Planungs- und Gestaltungsbeirat der Hanse- und Universitätsstadt Rostock

31. Sitzung – 12./13.03.2020

Protokoll

Abb.1: Planzeichnungsentwurf

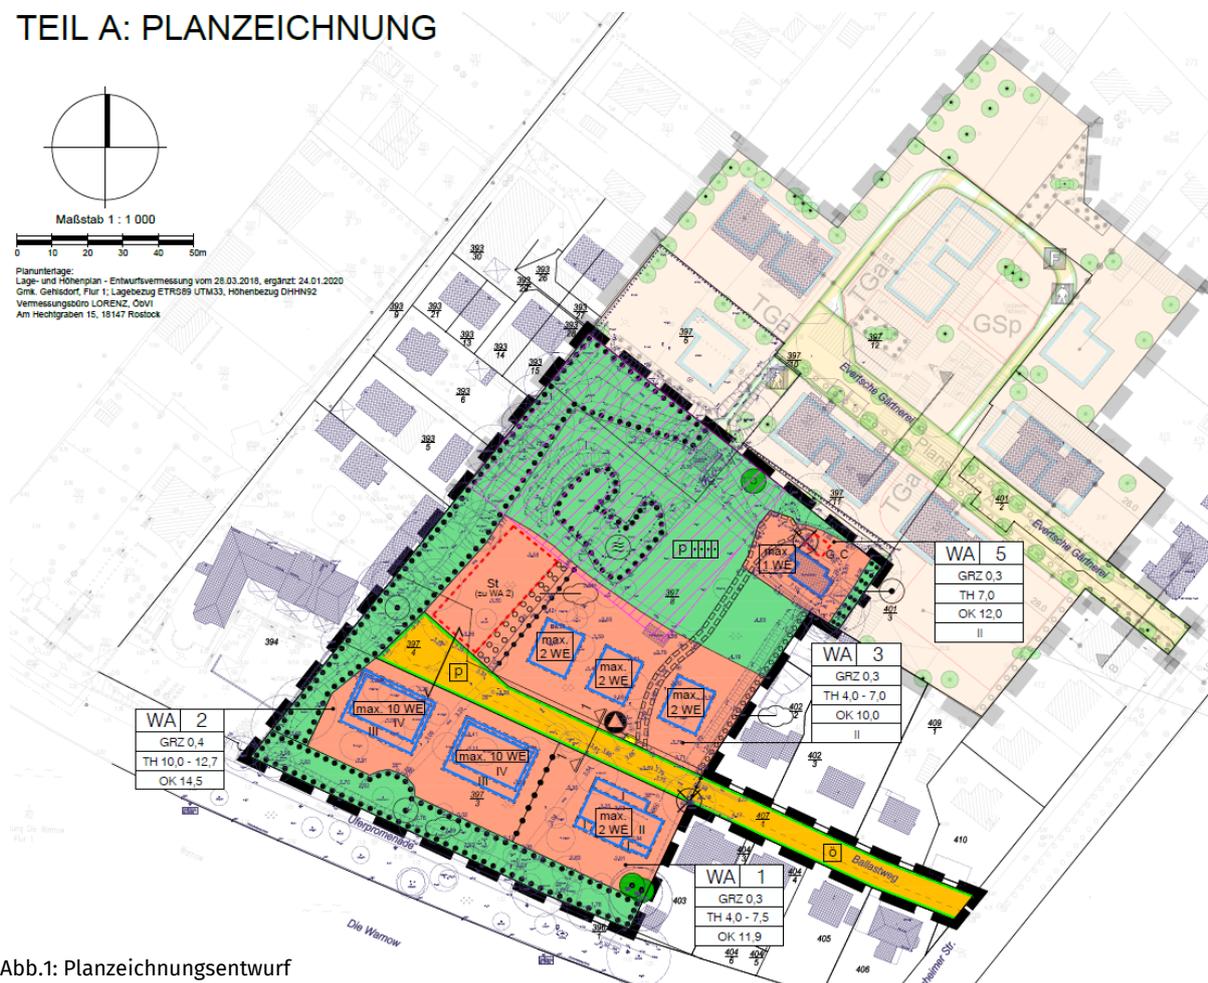
Deutlich äußert sich das Gremium zu dem angedachten WA 5. Dieses sollte entfallen, da zum einen die Erschließung als problematisch gesehen wird, als auch die Nähe zu den bestehenden Wohngebäuden im Norden.

Die geplanten Wohngebäude des WA 1 und WA 2 auf der Südseite des verlängerten Ballastwegs haben eine weithin sichtbare städtebauliche Wirkung. Sie stehen in der ersten Reihe am nördlichen Warnowufer, sind von der gegenüberliegenden Seite des Stadthafens aus sehr gut sichtbar und werden das Ortsbild von Gehlsdorf entscheidend mit prägen. Daraus leitet sich der besonders hohe Anspruch an die städtebaulich-architektonische Qualität dieser Gebäude ab.

Im allgemeinen Wohngebiet **WA 1** sieht der B-Plan ein Wohngebäude mit maximal zwei Wohneinheiten und II + DG vor. Offensichtlich ist eine Aufnahme der Traufhöhe der oben genannten Bestandshäuser beabsichtigt (vgl. Fotomontage), wobei die im B-Plan ange-dachte Spannweite der Traufhöhe (4,0 bis 7,5 m) zu groß ausfällt. Grundsätzlich soll die Festsetzung in Meter über NHN erfolgen, da das Gelände in der Höhe variiert und die aus den Bestandsbauten abgeleitete Bezugshöhe der Traufe so nachvollziehbar wird.

Mit den aktuellen Festsetzungen für das **WA 2** werden 2 Gebäude mit bis zu 10 Wohnungen möglich. Diese Mehrfamilienhäuser können mit bis zu drei Vollgeschossen plus einem Dach- bzw. Staffelgeschoss errichtet werden. Damit überschreiten die beiden Baukörper aus Sicht des Beirates erheblich das Maß der umliegenden Bestandsbebauung, sowohl in ihrer Grundfläche als auch in ihrer Höhe. Diese hohe Ausnutzung der Grundstücke wird an dieser Stelle durch den Beirat sehr kritisch beurteilt.

Die anvisierte Umwandlung des Bauwerkes im Nordosten des Grundstückes (**WA 5**) in ein Wohnhaus entbehrt jeglicher städtebaulicher Rechtfertigung. Dazu ist eine aufwändige Erschließung vom verlängerten Ballastweg aus über einen Weg vorgesehen. Dieser schränkt die Qualität der geplanten Wohnhäuser und ihrer zugehörigen privaten Freiflächen nördlich des Ballastweges erheblich ein. Zudem sind aufgrund der räumlichen Nähe zu den nördlich angrenzenden Bestandsbauten (Wohnen) nachbarschaftliche Konflikte zu erwarten. Der Beirat empfiehlt deshalb die Streichung des WA 5 an dieser Stelle. Der Bestandsschutz des bestehenden Bauwerks beschränkt sich auf die heutige Nutzung.

Der B-Plan-Entwurf sieht die Anordnung von **22 Stellplätzen** für die Neubebauung in Form einer zentralen Gemeinschaftsanlage auf einer Fläche am Ende des verlängerten Ballastwegs im Westen des Grundstückes vor. Es ist zu erwarten, dass mit dieser Anordnung der Stellflächen die Freiraumqualität innerhalb der Siedlung erheblich beeinträchtigt wird. Durch die Stellplatzanlage wird, da sie am Ende der Stichstraße vorgeschlagen wird, unnötiger zusätzlicher Verkehr erzeugt. Der Beirat empfiehlt, andere Möglichkeiten der Parkierung zu prüfen und schlägt die Zuordnung der nach der Überarbeitung des Konzeptes noch notwendigen Stellplätze zu den einzelnen Grundstücken und Wohngebäuden vor.

Es wird vorgeschlagen, die Baumasse der zwei Baukörper grundsätzlich zu reduzieren und eine Aufteilung in drei, wesentlich kleinere Baukörper zu prüfen. Auch die Neubebauung des WA 2 soll sich – wie bereits oben aufgeführt – an den Bestandsgebäuden am östlichen Ende des Ballastweges hinsichtlich der Baumasse, der Körnung, der Höhenentwicklung, der Höhe der Traufe und der Dachausbildung orientieren. Für die geplanten Neubauten des WA 2 empfiehlt der Beirat, keine Staffelgeschosse zuzulassen, sondern auch für diese Gebäude geneigte Dächer mit einer wahrnehmbaren Traufkante in der oben erwähnten Höhe festzuschreiben.

Abb.3: Entwurf Lageplan, Quelle: Matrix Architektur

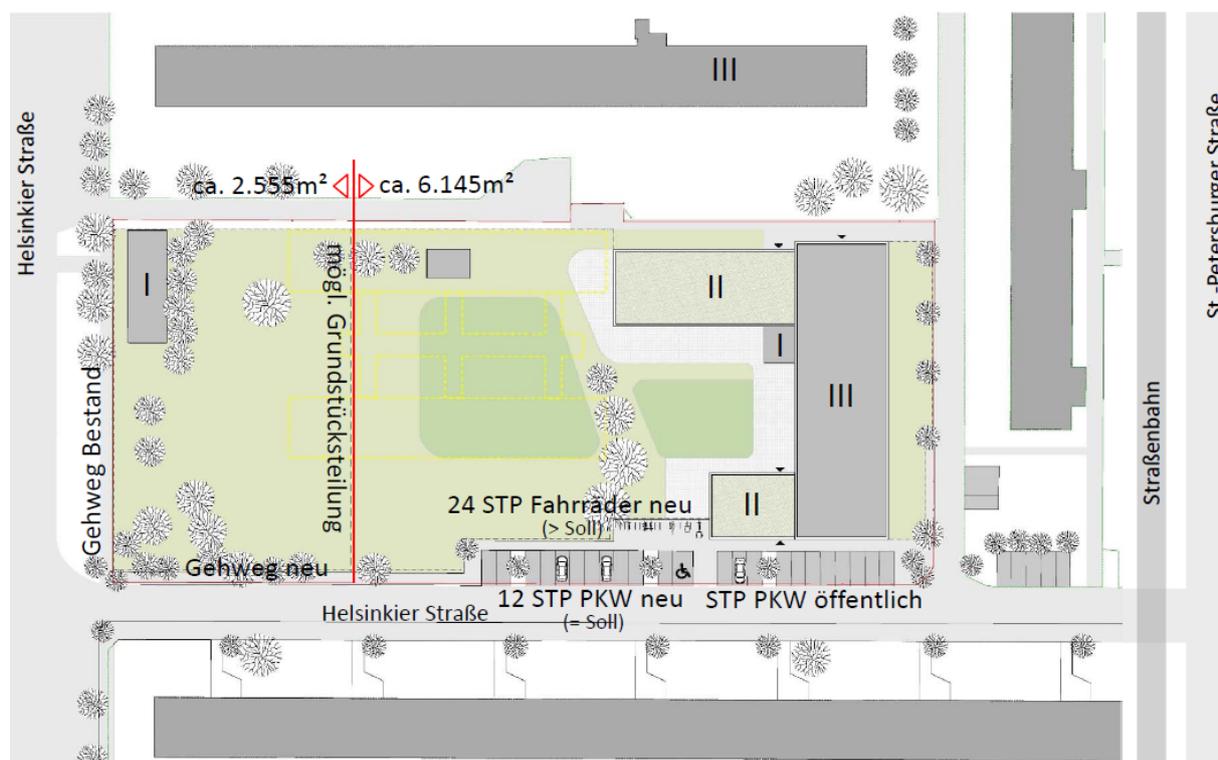
Der geplante Neubau tritt in seiner jetzigen Form über die Bauflucht der nördlichen Wohngebäude hinaus. Es entsteht ein neuer Blockrand im Innenbereich des Quartiers, was untypisch ist. Das Familienzentrum soll und muss weiterentwickelt werden, durch die Neuplanung verändert sich der städtebauliche Charakter vor Ort aber enorm. Der jetzige Entwurf des Planungsbüros ist rein funktional gedacht. Eine der Haupteinschlüsse (für Beratungsstelle und Tagespflege) ist von der Nordseite aus geplant. Diese Seite stellt aber eher eine ruhigere Gartenseite dar und sollte auch so gehandhabt werden. Eine Erschließung von dort, sogar mit Abhol- und Bringetransporten der Tagespflege, ist nicht verständlich. Das Gremium sieht auch die dargestellte Erschließungssituation im Süden als überarbeitungswürdig an. Vor dem geplanten Eingang zur Kita gibt es keinen Platz um ein Entre bzw. einen angemessenen Vorplatz für die Vielzahl an Kindern, die täglich zur Kita gebracht werden, auszubilden. Durch die angeordneten PKW-Stellplätze ist die Eingangssituation für Kinder nicht sicher gestaltet. Das Planungsbüro sollte prüfen, ob eine andere Lösung gefunden werden kann, wenn z.B. einer der beiden Flügel des Bestandsbaus ganz abgebrochen wird und der Neubau somit anders auf dem Grundstück platziert werden kann. Die Typik des Städtebaus besteht hier aus Wohnzeilen und den Kitas die recht zentral auf einem großzügigen „grünen Teppich“ (Grundstück) platziert wurden und durch die H-Form in gewisser Weise auch an den Zeilentyp angelehnt ist. Die Beiratsmitglieder warnen, dass hier kein Flächenverwertungsdenken überwiegen darf. Die Planer*innen müssen sich bewusst sein, dass der vorgeschlagene Entwurf nur zustande kommen konnte, weil den sozialen Einrichtungen damals bewusst viel Freiraum gegeben wurde. Normalerweise funktionieren Entwürfe in dieser Weise nicht. Das Gremium erklärt, dass das vorgeschlagene Vorgehen zwar kurzfristig ein Vorteil mit sich bringt, dieser neue Städtebau aber für die nächsten 50-60 Jahre bestehen bleibt. Es sei wichtig hier nicht nur das einzelne Grundstück zu betrachten, sondern das gesamte Gebiet. Die Hauptqualität des Standortes sind seine Freiflächen und die Einbettung in das Wohnumfeld. Der Sonderbau sollte kein neues städtebauliches Konzept aufbauen.

Der Beirat rät die Zufahrt im Norden zu beruhigen und das Erschließungserfordernis hier rauszunehmen. Die gewünschte Anonymität für den Eingang der Beratungsstelle sei vom Straßenraum im Osten besser gegeben als von der privateren Nordseite, an welcher sich

Der Neubau sollte vor allem im Osten, Westen und Süden eingerückt werden und mehr Platz bekommen. Es ist aufgefallen, dass der städtebauliche Kontext für die Grundrissgestaltung vernachlässigt wurde. Die Zugänge wirken zu beengt.

Das vorgestellte bauliche Konzept für das neue Familienzentrum bildet im Gegensatz dazu einen Blockrand aus. Mit dem skizzierten Vorschlag, an der westlichen Grundstücksgrenze eine weitere Zeile einzuordnen, wird dieser Eindruck verstärkt.

Der Beirat schlägt vor, das bauliche Konzept auf dem Grundstück noch einmal zu überdenken und zu versuchen, den Neubau freier auf dem Grundstück einzuordnen. Denkbar ist, dass der Kitabaukörper extra voran gebaut werden kann, die Baukörper für die anderen Funktionen etappiert danach errichtet werden. Für die freiere Einordnung sind sicher größere Teilabrisse des Bestandsbaus sowie ein Weiterbau in Abschnitten notwendig.

Die Erschließungen für die verschiedenen Nutzungsbereiche des Gebäudes sind zu prüfen. Alle notwendigen Eingänge zu den verschiedenen Funktionsbereichen sollten ihre Adressen an den umliegenden Straßen haben.

Die Hauptzugangssituation zur Kindertagesstätte verlangt nach Großzügigkeit und Sicherheit, hierfür sollte ein Vorbereich zum öffentlichen Straßenraum angestrebt werden.

Die PKW-Stellplätze an der Helsinkier Straße (Süd) sind neu anzulegen und zusammen mit der Stadt so anzuordnen, dass sichere und einladende Grundstückserschließungen entstehen.

Abb.4: Entwurf Lageplan, Quelle: B3 Architekten Ingenieure GmbH

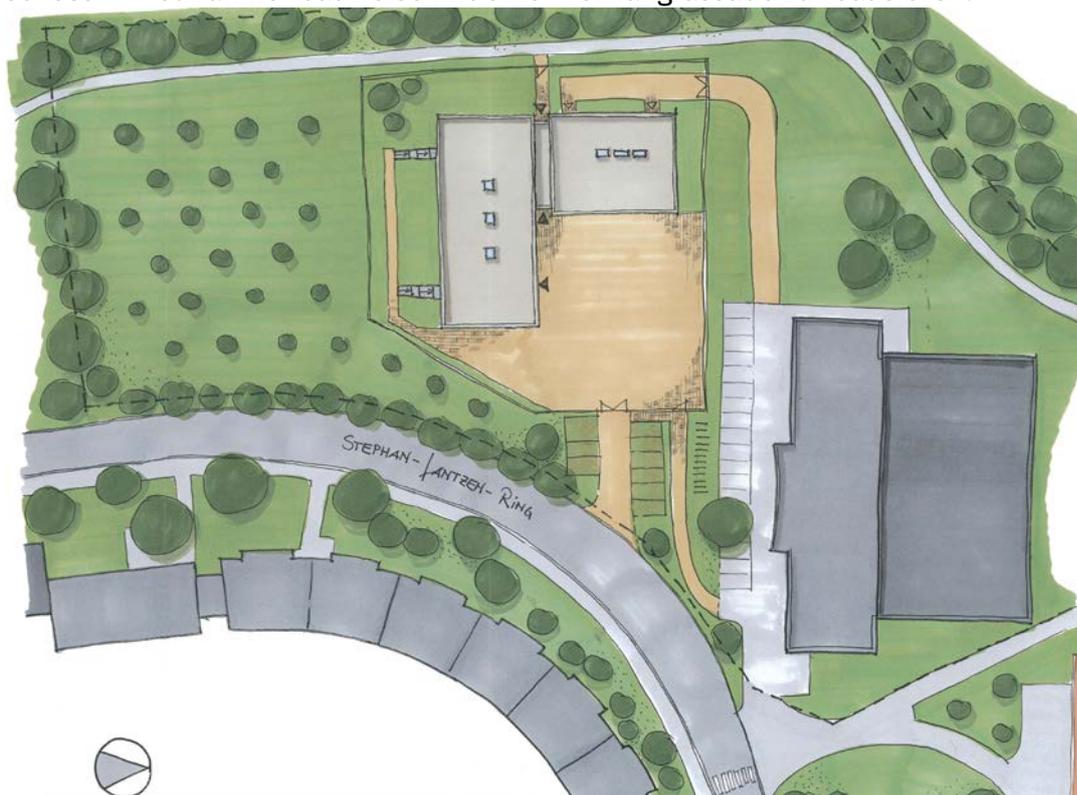
Die Beiratsmitglieder widmen sich dem gezeigten Lageplan. Sie erklären, dass die Wegeführung und die Anordnung der Stellplätze nicht funktionieren. Sollte dennoch auf diesem Standort zurückgegriffen werden, sollte ein gemeinsamer Platzraum zwischen dem Hort und der Sporthalle entstehen. Die Küchenzufahrt um das Gebäude herum, ganz hinten anzuordnen, ist nicht sinnvoll. Teile des Baukörpers könnten gedreht werden oder es muss nochmals eine andere Konfiguration der zwei Gebäudeteile erfolgen.

- Der geplante Neubau ist von den Schulflächen aus nicht zu sehen und liegt zudem weit entfernt. Zwischen Schule und Hort werden umständliche Wegebeziehungen notwendig. Die vorgeschlagene Einordnung des Gebäudes erfordert eine unwirtschaftliche Erschließungsfläche für die Küchenanlieferung.

- Zwischen dem geplanten Gebäude, der bestehenden Turnhalle und dem Wohnbau entlang des Stephan-Janzen-Rings besteht kein erkennbarer stadträumlicher Zusammenhang. Die vor dem neuen Hortgebäude angeordneten Stellplätze bilden eine zusätzliche Barriere.

Der Beirat empfiehlt, für den notwendigen Schul- und Hortbau in Schmarl einen besser geeigneten Standort zu finden. Zudem ist ein an die jeweiligen Standortbedingungen angepasster Gebäude- und Freiraumentwurf zu erarbeiten.
